DIGA ARANCIO

DIGA ARANCIO
RELAZIONE INTEGRATIVA

I1164S-PGI5-RT-004

SIGLA		REDATTO	VERIFICATO	APPROVATO			
		C. ZAGO	C. ZAGO	S. VENTURINI			
REVISIONE	N.	DESCRIZIONE			RED.	VER.	APP.
	00	Emissione a seguito alla nota prot. n. 6524 del 22/03/2023 dell'Ufficio Tecnico per le Dighe di Palermo			C.Z.	C.Z.	S.V.
	01						
	02

FIGURA 4-1 – QUOTE DI INVASO E RELATIVI VOLUMI (FONTE: [HTTPS://WWW.DIGHE.EU/NORMATIVA/NORMATIVA_ESPOSIZIONE.HTM](https://www.dighe.eu/normativa/normativa_esposizione.htm))

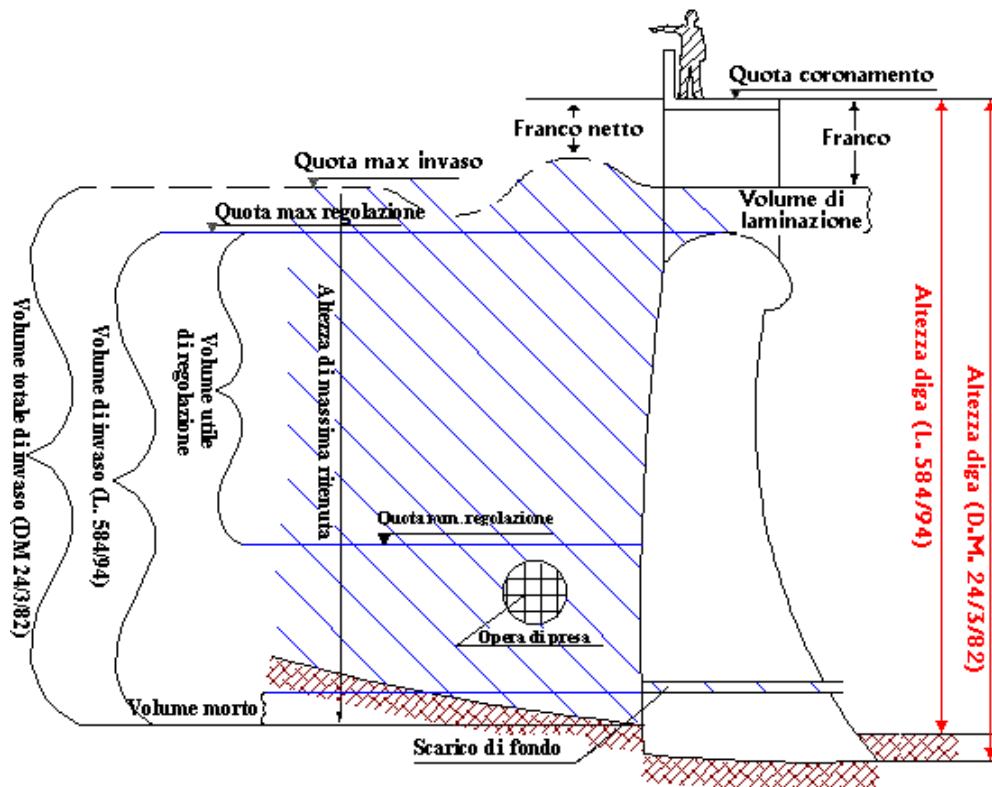
“Si segnalano in Fig. 4-18 e in Fig. 4-14, rispettivamente degli elaborati II164S-PGI5-RT-001 e II164S-PGI5-RT-002 (relazioni del PdGI e del Piano Operativo):

- l'errata indicazione dell'altezza di massima ritenuta. Ai sensi della vigente normativa (Rif. punto B.1 del DM 26/06/2014), l'altezza di massima ritenuta coincide con la differenza tra la quota di massimo invaso (non del coronamento) e quella del punto più depresso del paramento di monte. “

Si conviene con l'osservazione. Gli scriventi non avevano osservato che l'altezza di massima ritenuta era erroneamente indicata. Pertanto, le figure 4-18 e 4-14 non devono essere considerate. Si presenta la seguente figura in sostituzione alle precedenti:

PLANIMETRIA GENERALE DEL CORPO DIGA E PRINCIPALI OPERE E RELATIVO INGRANDIMENTO

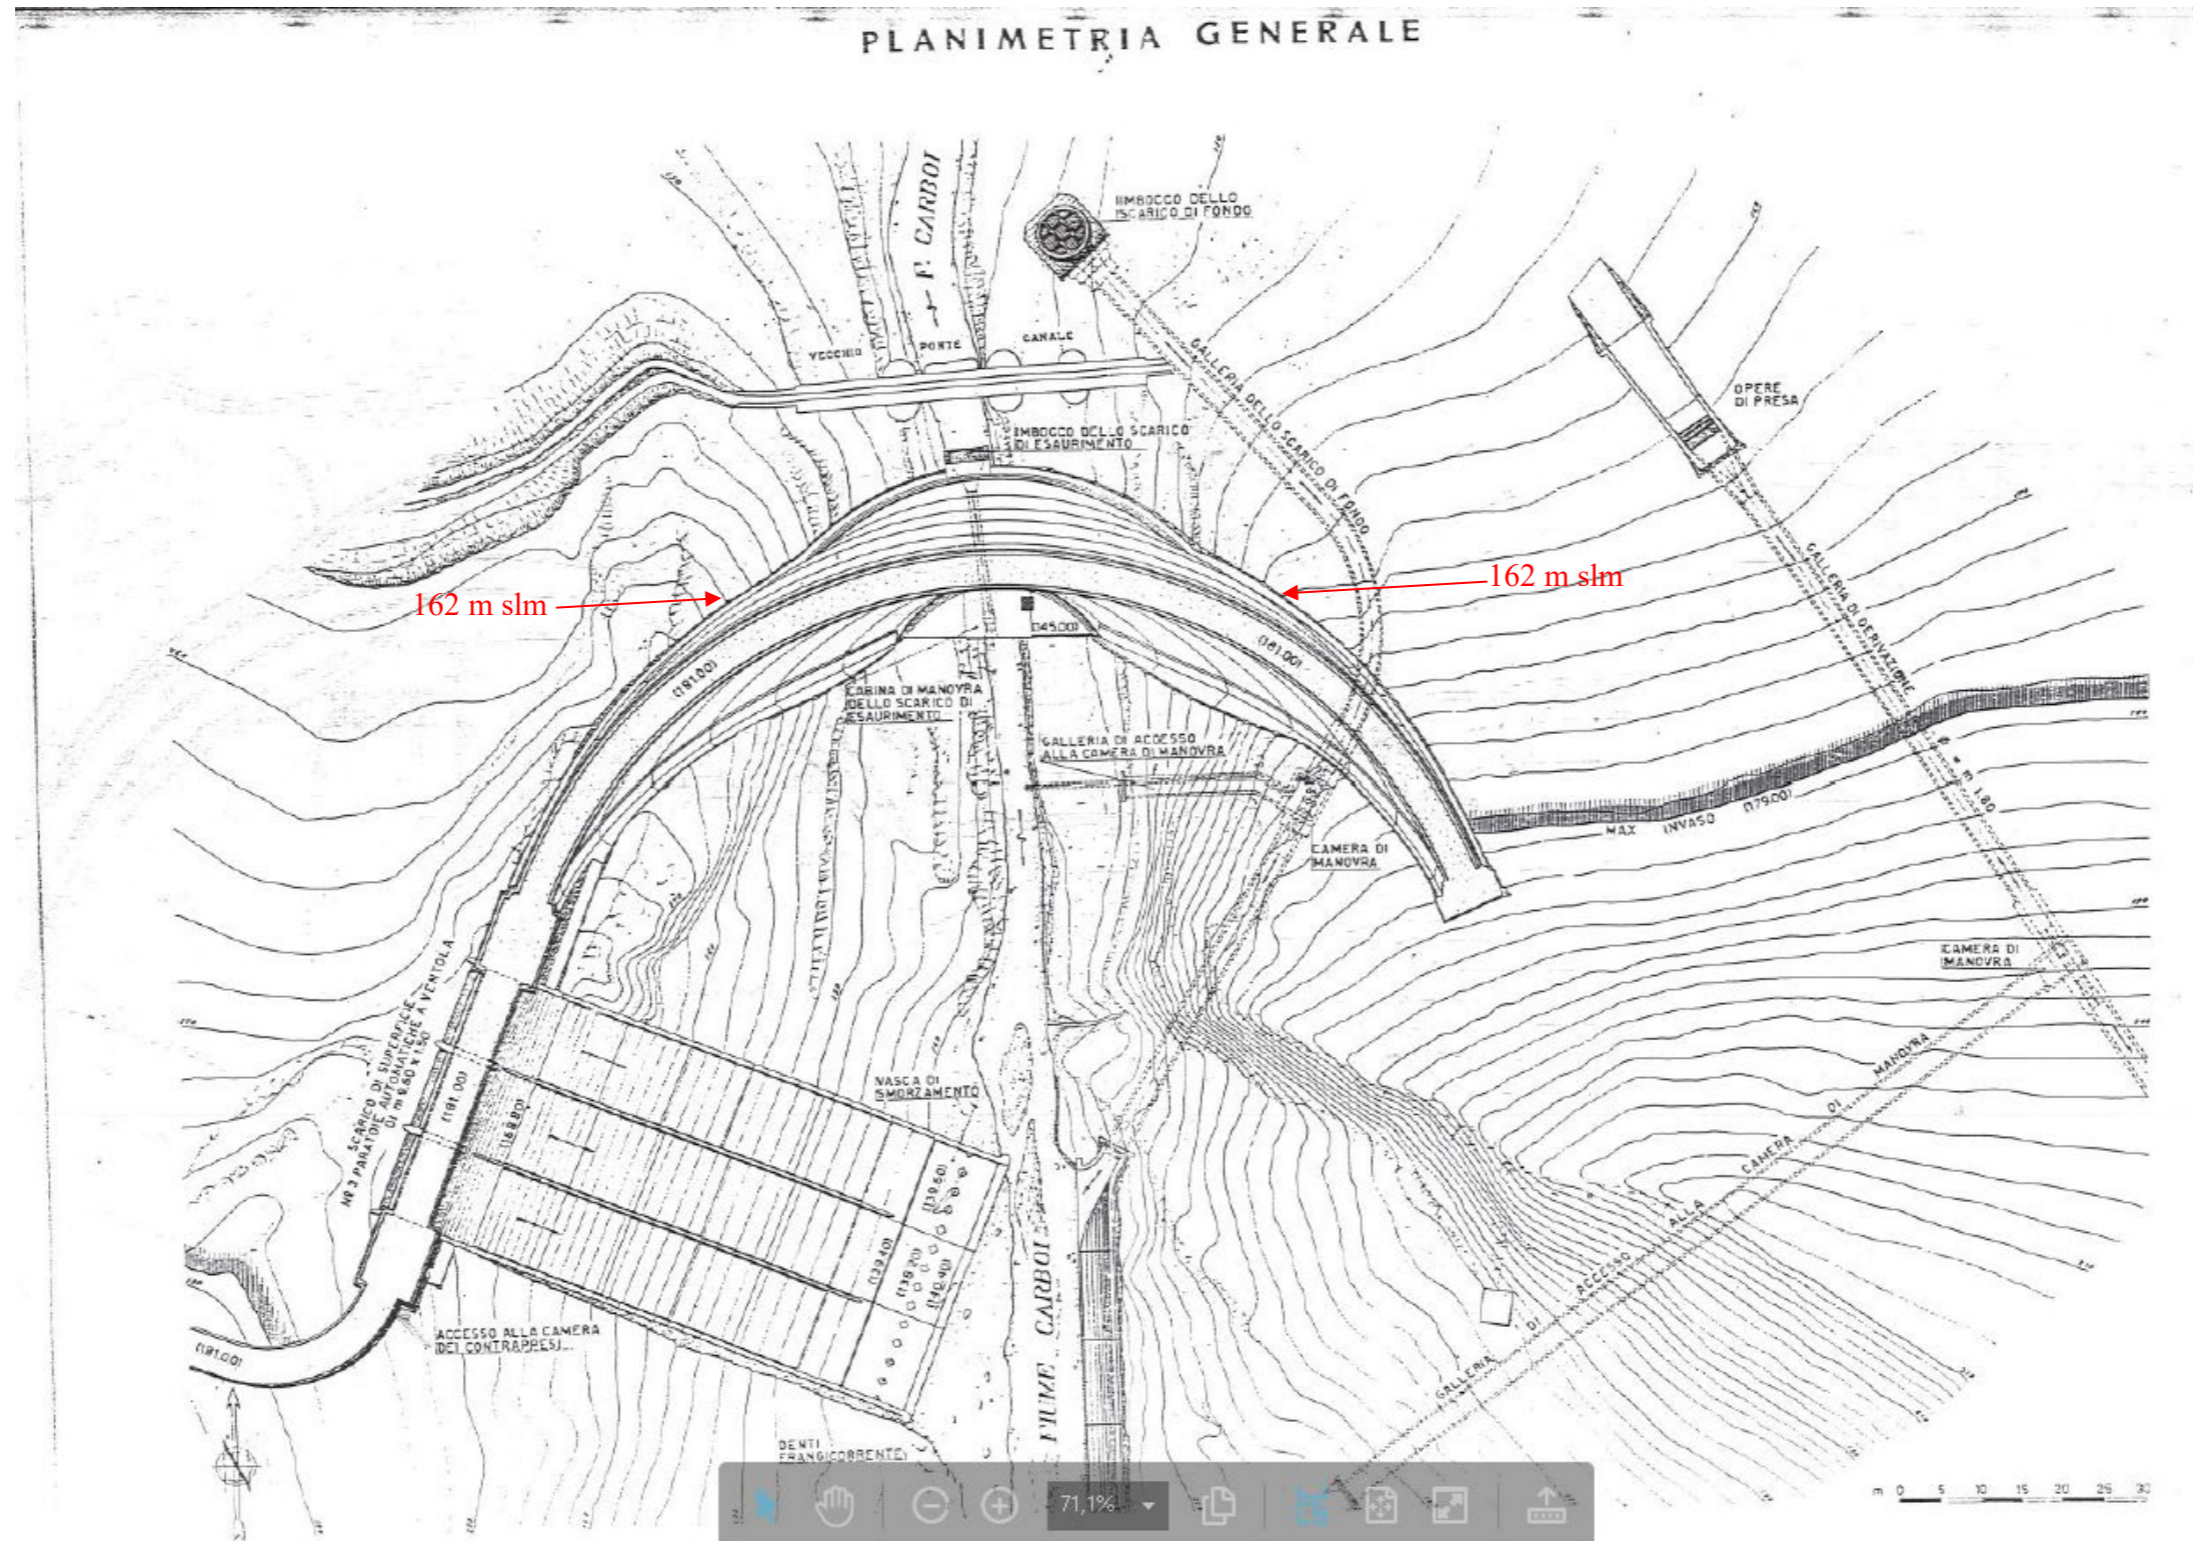
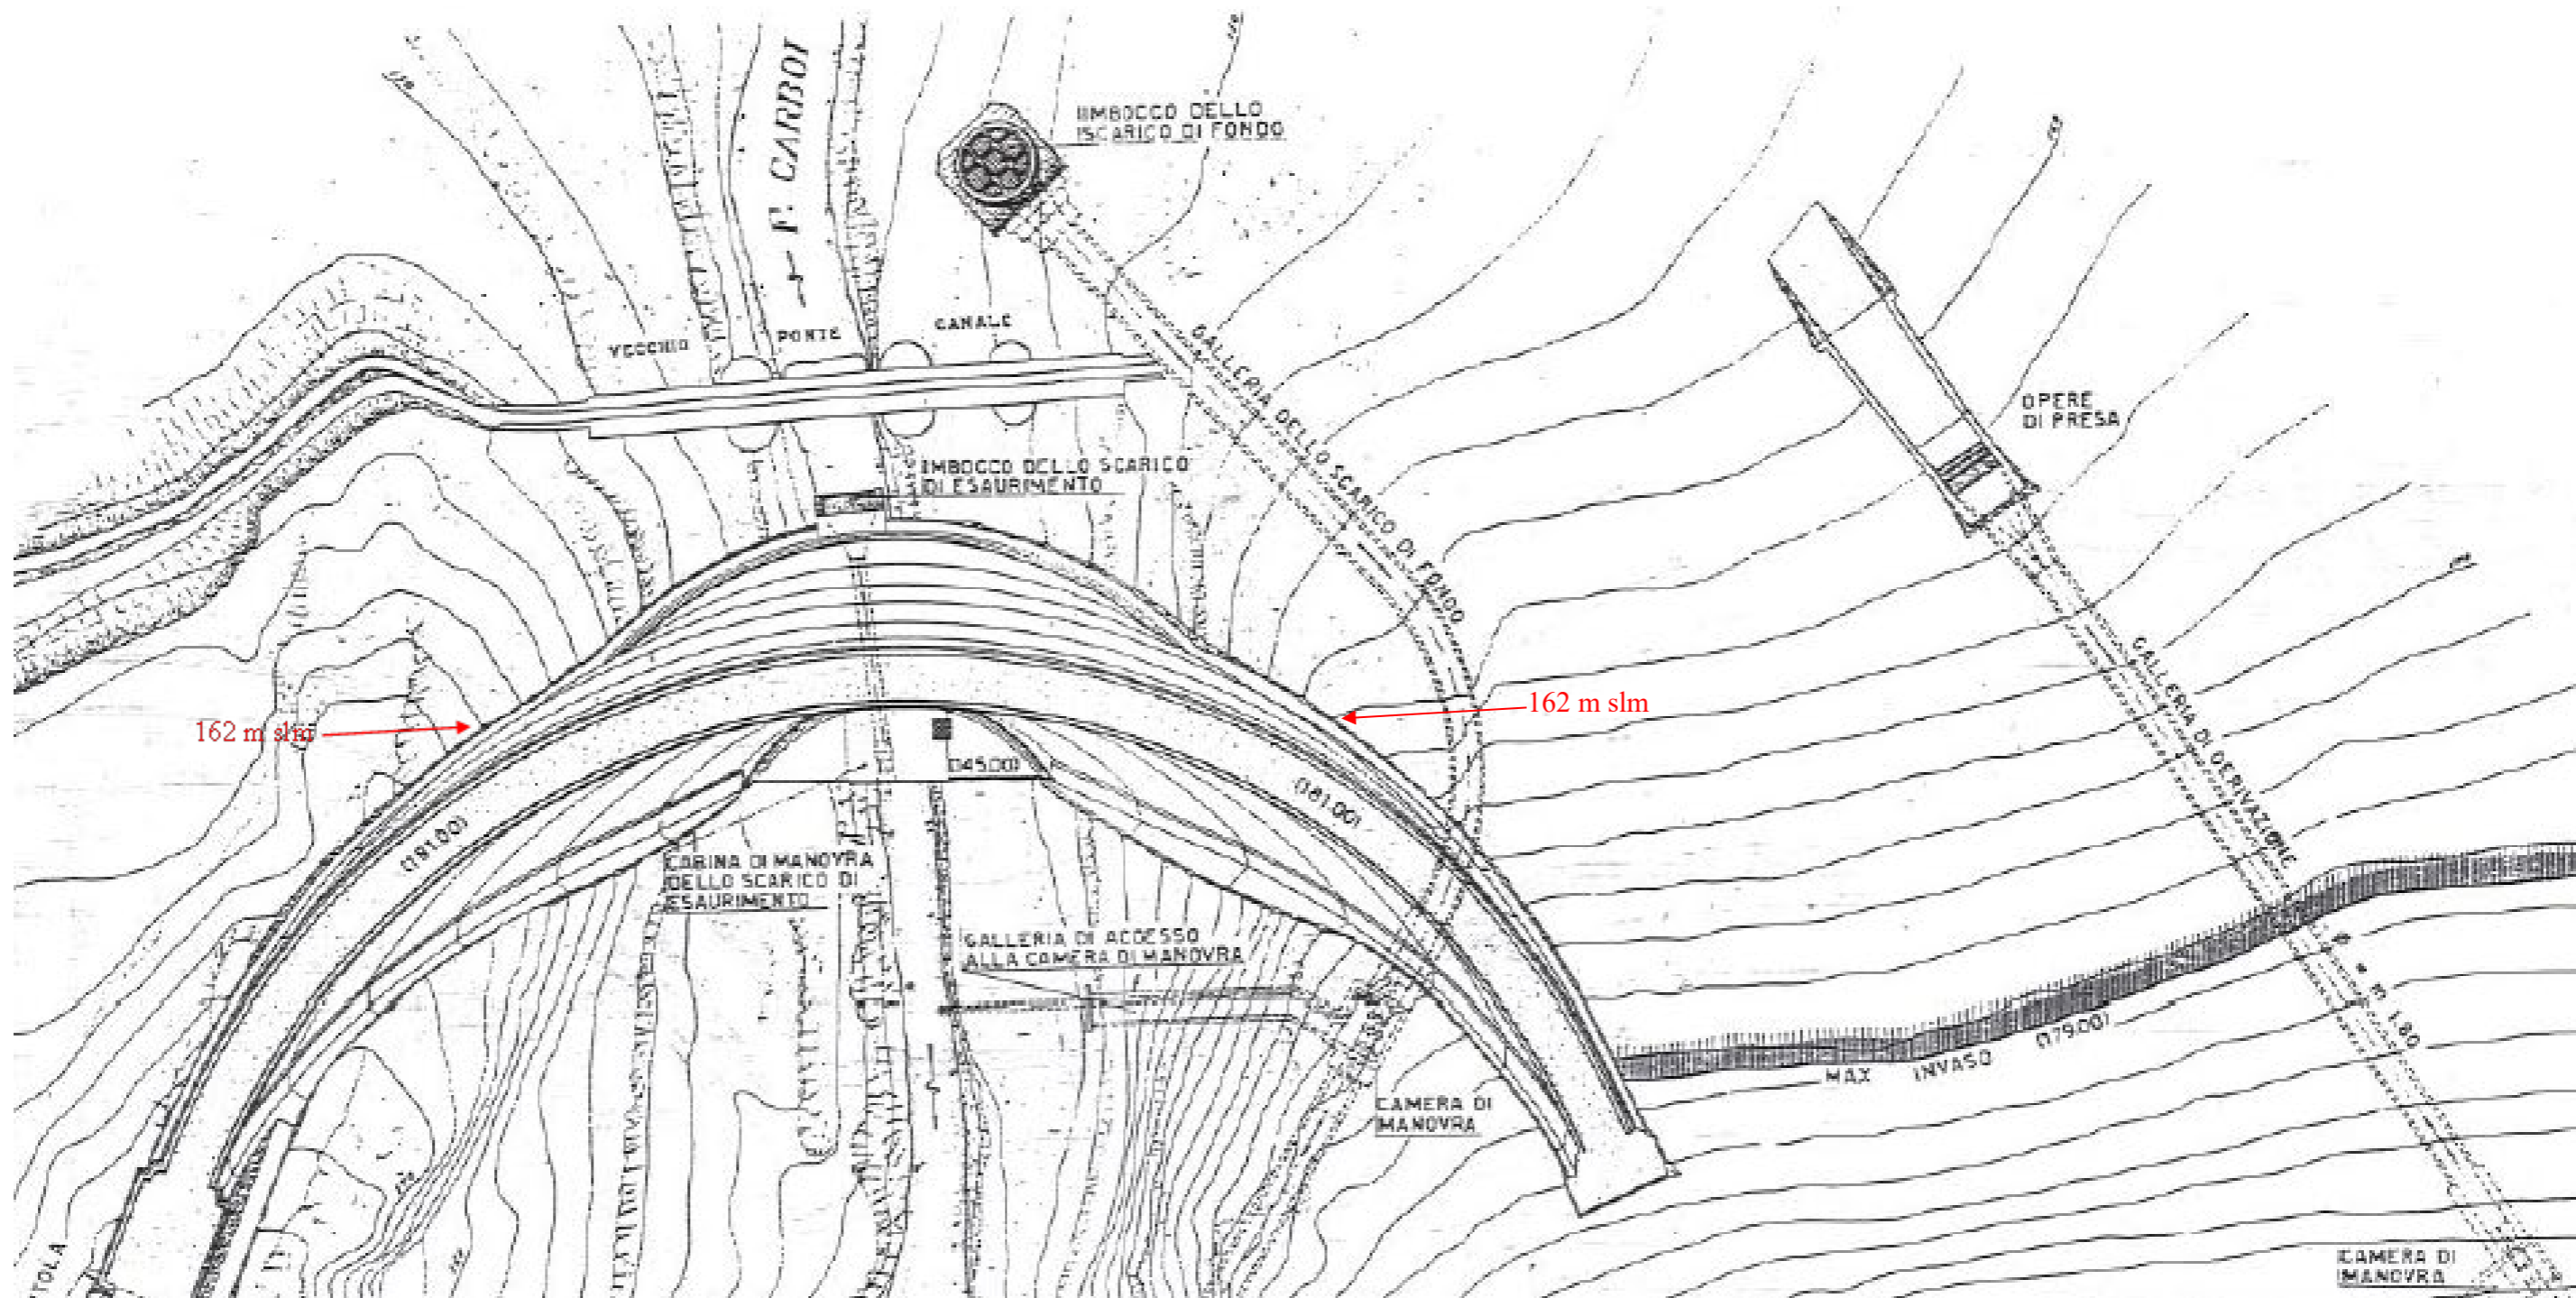
“Il PdGI non riporta alcuna considerazione sugli effetti del significativo spessore di sedimenti depositatisi a tergo dello sbarramento (pari a circa il 50% dell’altezza della diga) sul comportamento statico e sulla risposta sismica dell’opera. Né il Progetto di

Gestione in generale, né il Piano Operativo nello specifico, fanno menzione di interventi relativi alla rimozione dell'interrimento a tergo del paramento. “

Si presenta a seguire una planimetria generale della diga ricevuta durante il sopralluogo, ed a seguire un ingrandimento della parte del corpo diga. Non si conosce a che documento progettuale faccia riferimento e neppure la data di emissione.

- 1) Il corpo diga è stato realizzato su terreni a diversa quota, variabili dalla 176-178 m slm in spalla destra e sinistra fino ad arrivare, centralmente al corpo diga, alla quota di 141,50 m slm in corrispondenza allo scarico di esaurimento. Pertanto la diga è stata costruita a sbarramento della gola sul cui fondo scorreva il Fiume Carboj. Come peraltro visibile dalla Figura 4-2 del Progetto di Gestione.
- 2) Attualmente il fondo dell'invaso si è mediamente attestato alla quota di 162,50-163 m slm. In prossimità del corpo diga, come indicato nella figura 4-14 del PGI la quota del fondo si attesta alla 162 m slm e con un cono in depressione fino allo scarico di fondo. Nelle planimetrie che seguono si indica la curva di livello corrispondente alla 162 m slm.

Pertanto, la parte del corpo diga interessata dal maggiore spessore di sedimenti è la parte centrale. Lo spessore di circa 20 m di sedimenti (pari a circa il 50% dell'altezza della diga), stando alla planimetria sotto riportata, è presente solamente in corrispondenza dello scarico di esaurimento.

Con la rimozione di sedimenti prevista nel Piano Operativo (vedasi Tavola II164S-PGI-DT014) verrà eseguito uno scavo circolare in corrispondenza dello scarico di fondo. Lo scavo partirà dalla quota 162 m slm fino ad arrivare all'imbocco dello scarico di fondo alla 148 m slm.

Tale scavo, come evidente nella tavola sopra indicata, concorrerà a liberare il corpo diga dai sedimenti. In corrispondenza della verticale relativa all'ubicazione dello scarico di esaurimento, nota la pendenza $\frac{1}{4}$ dello scavo, si raggiungerà la nuova quota fondale alla 152 m slm.
